con la presente si inviano le Osservazioni contro il Progetto di un impianto eolico codice procedura ID_VIP/ID_MATTIM: 1269 denominato "Pitigliano" ubicato nei comuni di Pitigliano (GR) e Sorano (GR) costituito da 20 (venti) aerogeneratori di potenza nominale 7,0 MW per un totale di 140,0 MW con relative opere connesse ed infrastrutture indispensabili.

“Progetto di un impianto eolico denominato "Pitigliano" ubicato nei comuni di Pitigliano (GR) e Sorano (GR) costituito da 20 (venti) aerogeneratori di potenza nominale 7,0 MW per un totale di 140,0 MW con relative opere connesse ed infrastrutture indispensabili”

TESTO DELLE OSSERVAZIONI

Immagine 1. Vincoli ex art. 136 del CBC dal PIT della Regione Toscana e zona approssimativa dove è progettato l'impianto industriale.

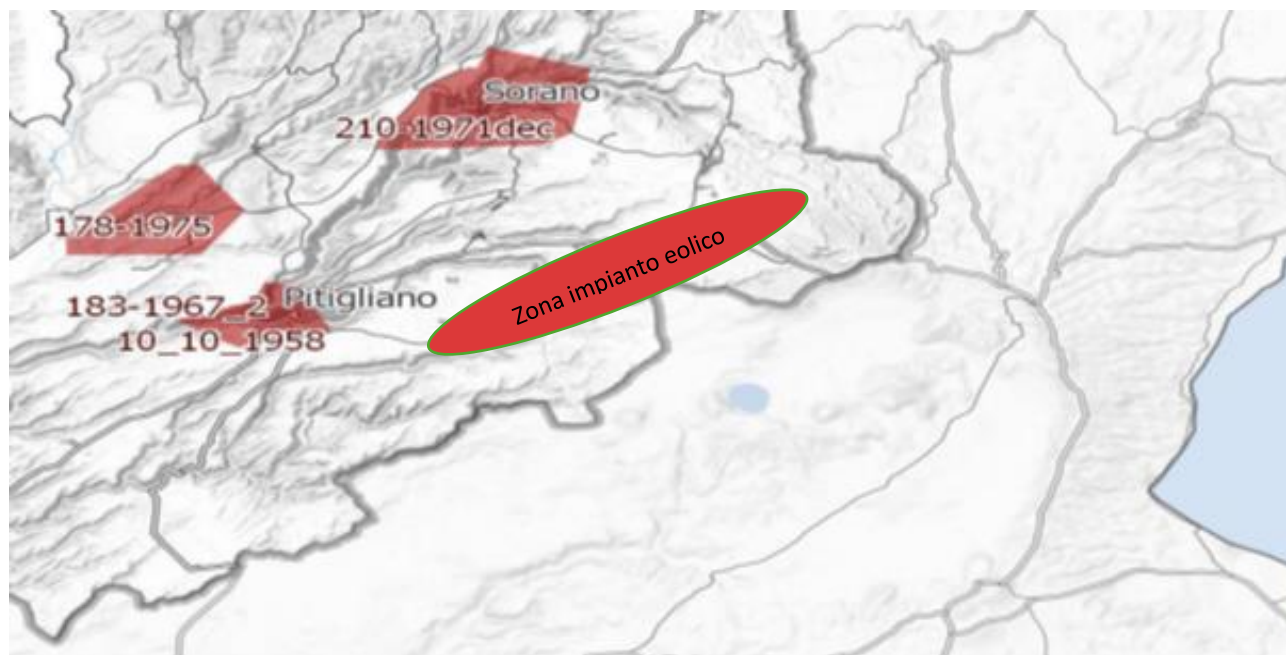
Al contrario si evidenzia che l'impianto eolico industriale citato non solo ricadrebbe con tutti e 20 gli aerogeneratori all'interno delle fasce di rispetto di 3 km di due vincoli paesaggistici di notevole interesse pubblico esistenti nella Regione Lazio e con una parte di essi nel vincolo paesaggistico del Centro abitato di Sorano (GR) quindi in aree non idonee all'installazione di impianti di energia rinnovabile. Addirittura, alcuni aerogeneratori sarebbero ubicati a poche centinaia di metri dai perimetri dei due vincoli paesaggistici laziali ex art 136 del CBC.

Inoltre, come sostiene la Proponente parte dell'impianto si verrebbe a trovare a 3,5 km dal centro abitato di Sorano. Infatti, tre degli aerogeneratori WTG 08, 09, 10 sono addirittura all'interno delle fasce di rispetto dei 3 km del suo vincolo paesaggistico di notevole interesse pubblico ex art 136 del CBC. Si evidenzia che così si crea

un'ulteriore incompatibilità con la tutela del Paesaggio.

Immagine 3. Cumulo di una parte di impianti eolici, fotovoltaici e geotermici industriali in progettazione ed esistenti intorno all’eolico industriale “Pitigliano”.

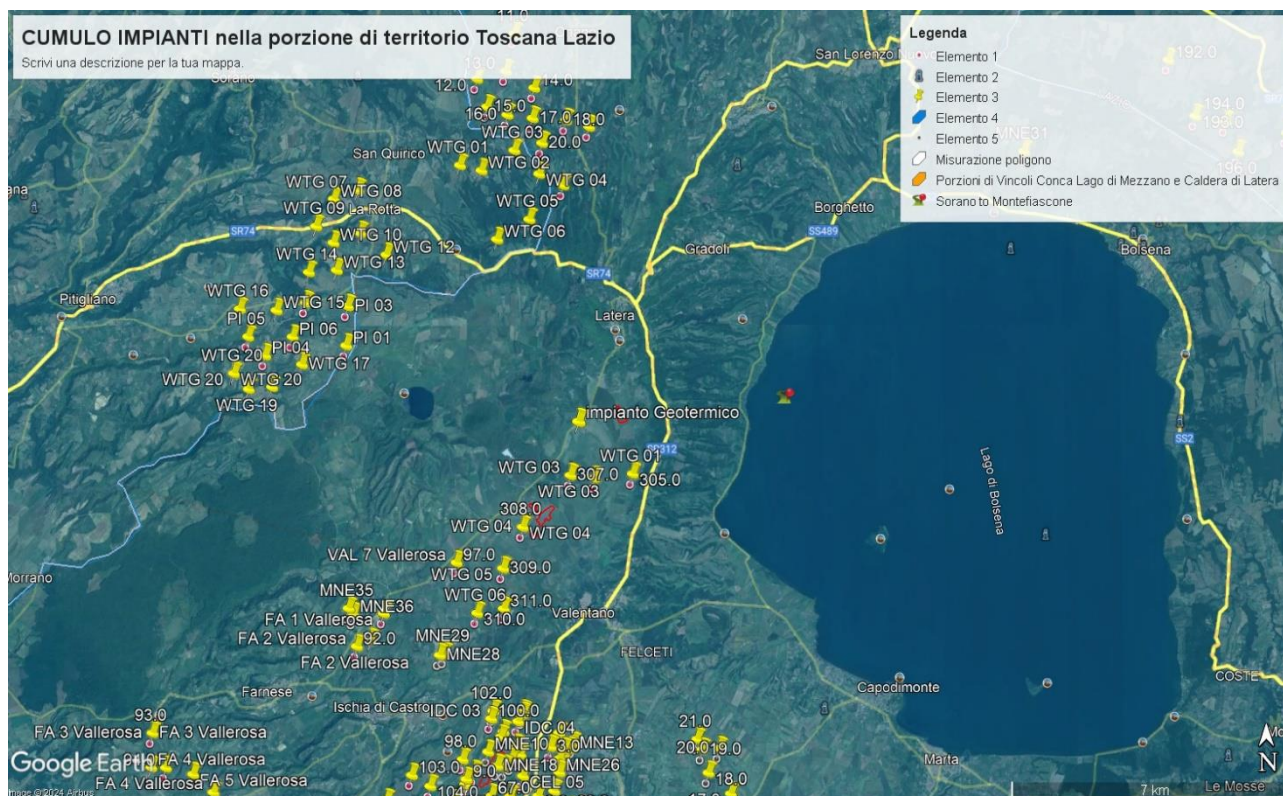
Beni Culturali “*Ambito paesaggistico, geologico e geomorfologico dell’orlo della caldera di Latera ...*” Non vengono nemmeno citati gli impianti eolici in progetto al MASE, il “Rempillo” (6 aerogeneratori) e un altro in verifica amministrativa di 14 aerogeneratori e 72, 6 MW. Ad oggi nei territori di Pitigliano, Sorano e in quello limitrofo potenzialmente potrebbero essere insediati 40 aerogeneratori alti 200 metri e larghi 170. Ma la proponente non cita neanche altri impianti che creerebbero il cumulo e quindi maggiore impatto. Infatti, sul territorio della “Città del Tufo” (Sorano e Pitigliano) impatterebbero anche l’impianto eolico “Montarzo” di Onano con 13 aerogeneratori con le dimensioni ricordate, l’altro eolico industriale nel territorio di Valentano con sette aerogeneratori (stesse dimensioni), gli impianti di Farnese con un minieolico di 3 Torri alte 60 metri già installate in località Poggio del Crognolo e l’impianto eolico industriale “Vallerosa” (7 aerogeneratori alti 200 metri e larghi 158 metri) in procedura VIA presso la Regione Lazio. Inoltre, altri impianti del minieolico già presenti a Valentano, Cellere e Piansano e due progetti eolici industriali con le stesse dimensioni (200 m x 170 m) nel Comune di Ischia di Castro. La valutazione del cumulo non prende neanche in considerazione gli impianti industriali di fotovoltaico e agrivoltaico in progetto a Farnese, Valentano, Ischia di Castro, Cellere. L’impianto geotermico in procedura Via al MASE, progettato nella Caldera di Latera. Quindi è stata effettuata una valutazione del potenziale impatto cumulativo non veritiera a dispetto di quanto affermato dalla proponente che sostiene di aver preso in considerazione uno spazio di 10 km intorno al suo impianto per gli impatti che si creerebbero.

Nella Parte IV delle Linee guida citate al punto 16.1, nello stabilire i requisiti per la valutazione positiva dei progetti nel procedimento di VIA si parla di individuazione delle aree idonee per l’insediamento degli impianti tenendo conto di aree degradate da attività antropiche pregresse o in atto (brownfield) tra cui siti industriali, cave, discariche, siti contaminati. Stessa raccomandazione viene ribadita anche nell’art.20 del D.Lgs n. 199/2021. Ma appare inascoltata dalla proponente. Infatti, insiste molto nel dire che il suo impianto industriale è compatibile con il territorio nonostante le numerose incompatibilità paesaggistiche, culturali, economiche e naturalistiche che esso incontra.

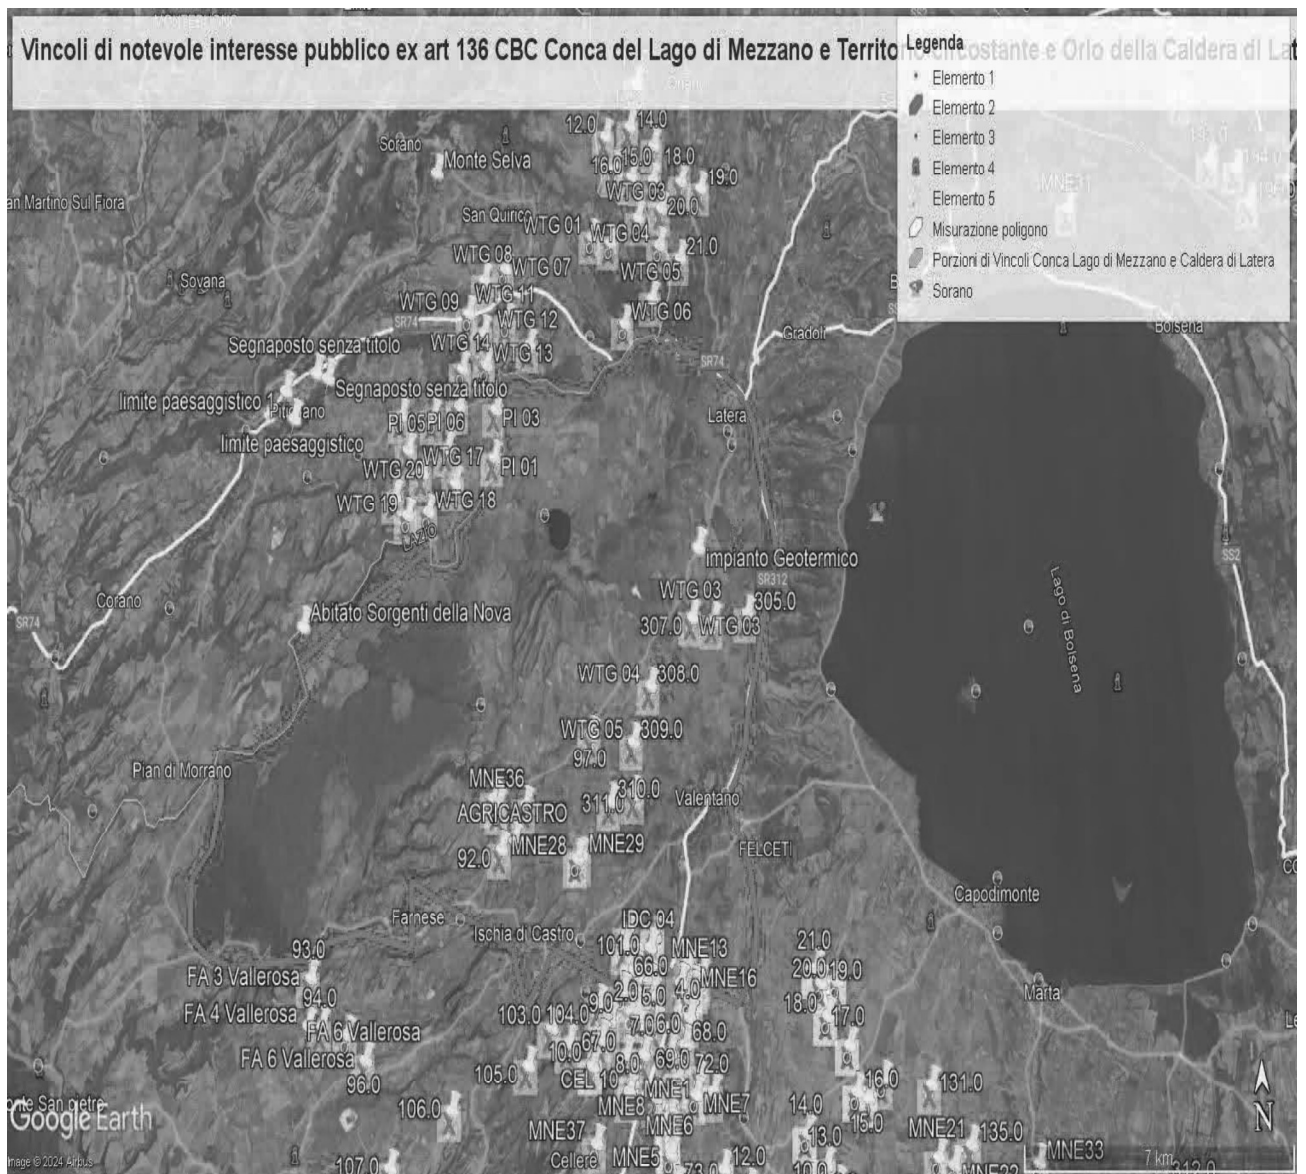
ma nelle sue immediate vicinanze (a soli 100 metri i primi due aerogeneratori) oltre ad impattare sul territorio e sulle economie di cinque Comuni del Lazio (Farnese, Onano, Latera, Valentano, Grotte di Castro e Gradoli) si trova nelle fasce di rispetto dei Beni di notevole interesse pubblico come si è evidenziate nelle Osservazioni precedenti e crea degli impatti negativi anche sui beni naturalistici come verrà dettagliato nell'Osservazione relativa alla Vinca. Inoltre, andrebbe a sommarsi al già enorme cumulo di impianti eolici e fotovoltaici e geotermici che creano una elevata criticità ambientale nella provincia di Viterbo e interferiscono anche con il territorio toscano come si può vedere dalle varie immagini dell'Allegato n. 1.

IMMAGINE n. 2 Impianto eolico industriale “Pitigliano” e distanze aerogeneratori dai Vincoli della Conca del Lago di Mezzano...

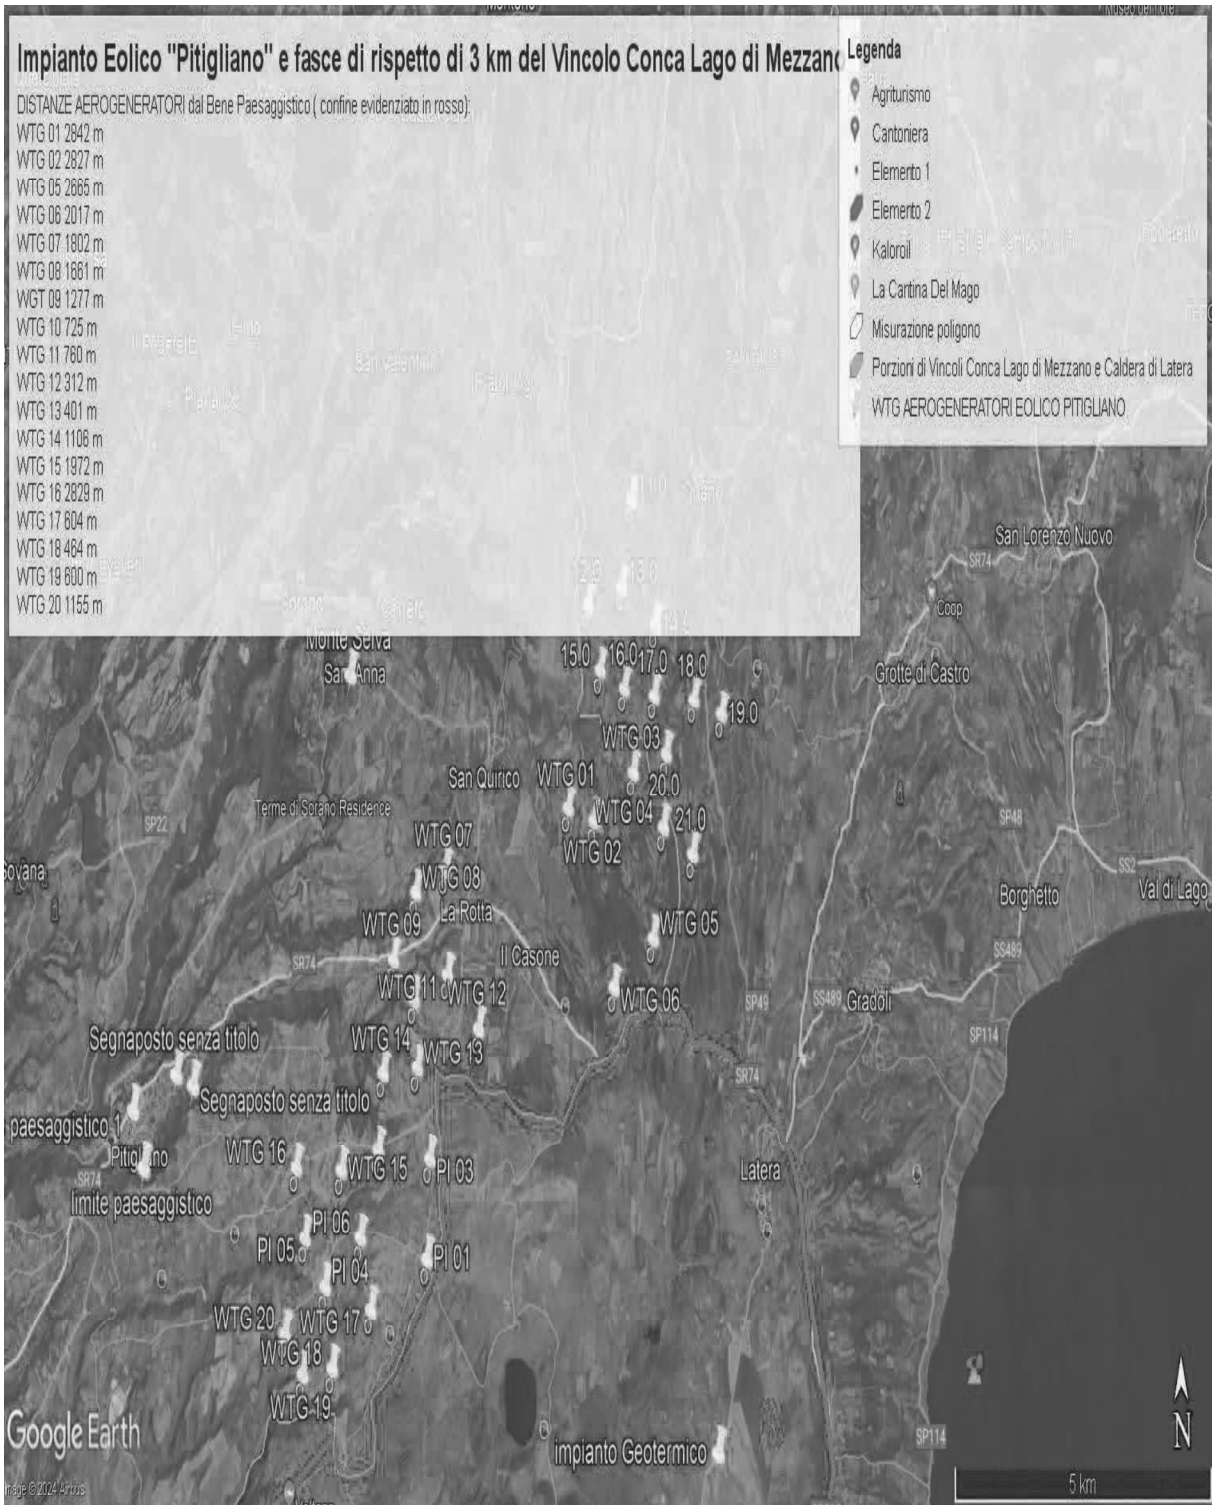
Come è illustrato nell'immagine si ribadisce che l'impianto industriale "Pitigliano" ricade completamente all'interno delle fasce di rispetto dei due vincoli di notevole

interesse pubblico e lambisce quelle di un terzo vincolo e quindi come affermato dal Consiglio di Stato nelle sentenze citate, l'impianto è insediato in area non idonea ai sensi dell'art. 20 comma 8 lettera c quater del D.Lgs. n. 199/2021 e ss.mm.ii al contrario di quanto sostiene la proponente.

IMMAGINE n. 3 Impianto eolico industriale "Pitigliano" e distanze aerogeneratori dai Vincolo "Orlo della Caldera di Latera.

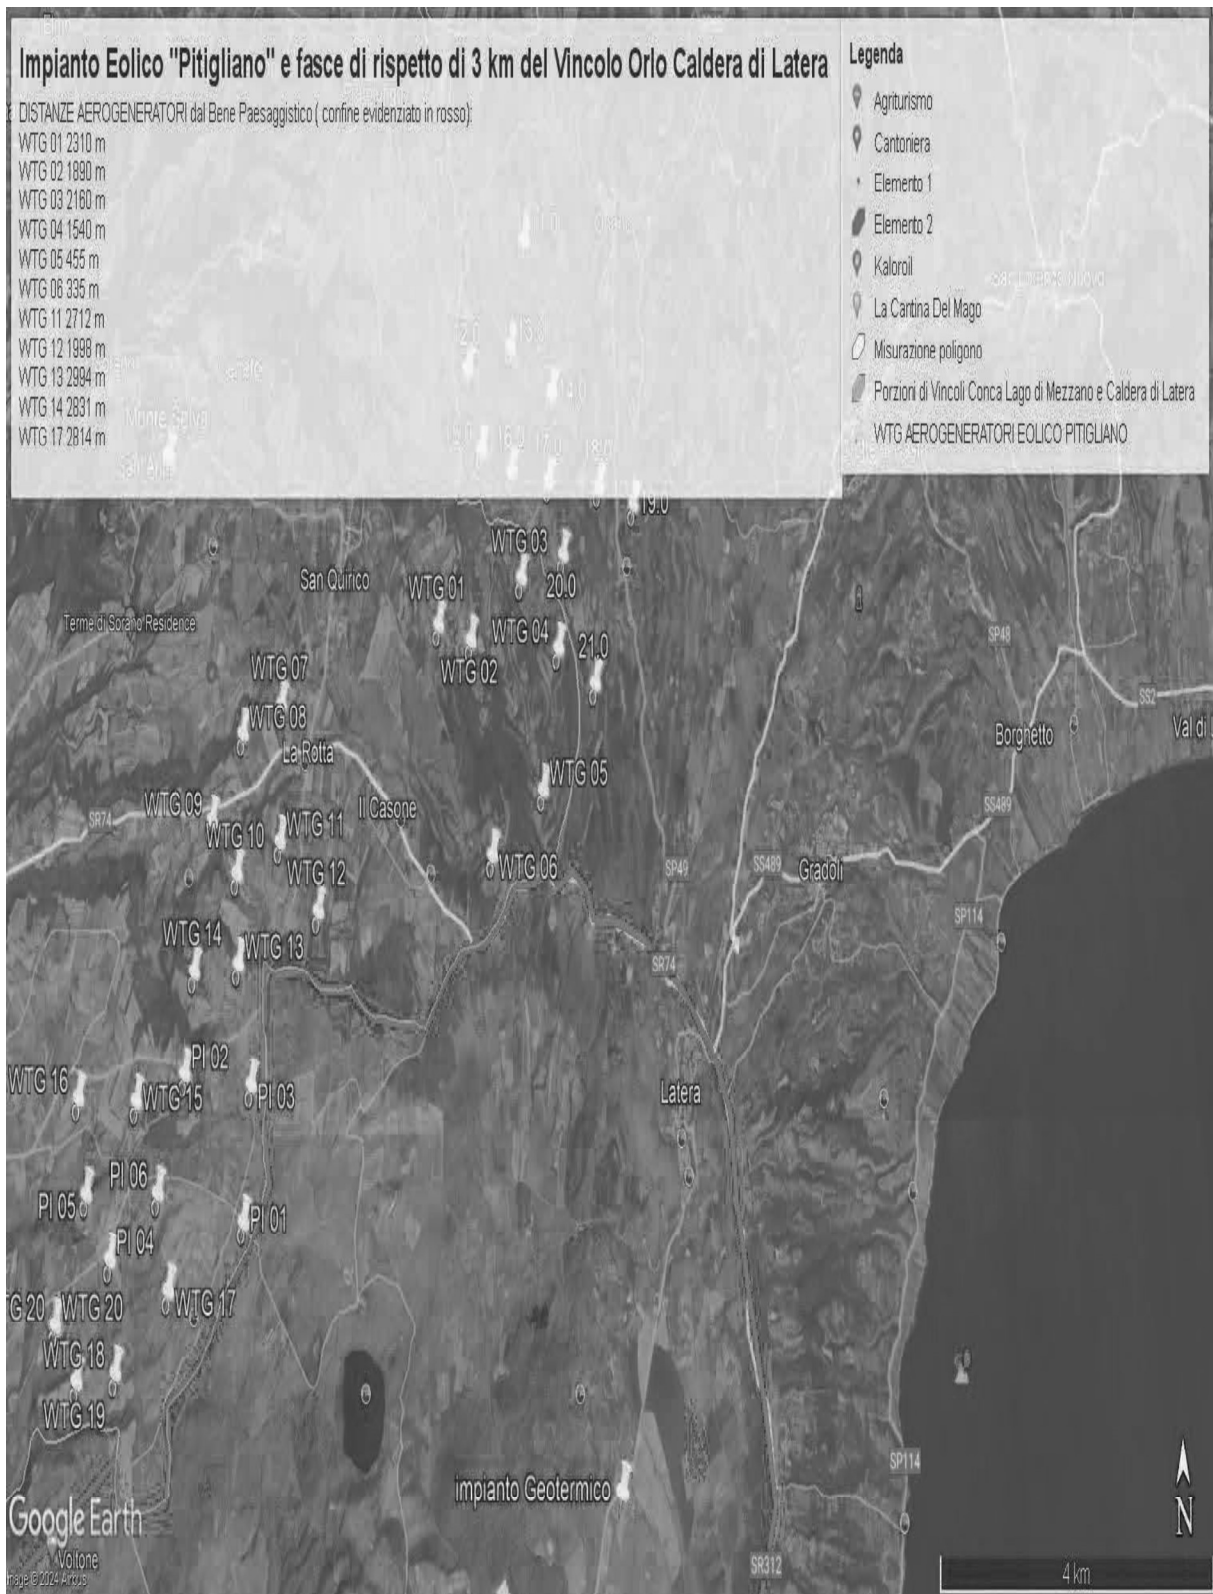
Concludendo, si evidenzia ancora che la proponente non effettuando la procedura prevista dalla Parte III delle Linee Guida nazionali ha ignorato un vincolo paesaggistico di notevole interesse pubblico istituito con un provvedimento del Segretariato regionale del Ministero della Cultura per il Lazio che ha emanato il Decreto di dichiarazione di notevole interesse pubblico n. 22 del 15.02.2024 ai sensi e per gli effetti dell'art. 136, co. 1, lett. c) e d) del decreto legislativo 22 gennaio 2004, n. 42, "Ambito paesaggistico, geologico e geomorfologico dell'orlo della caldera di
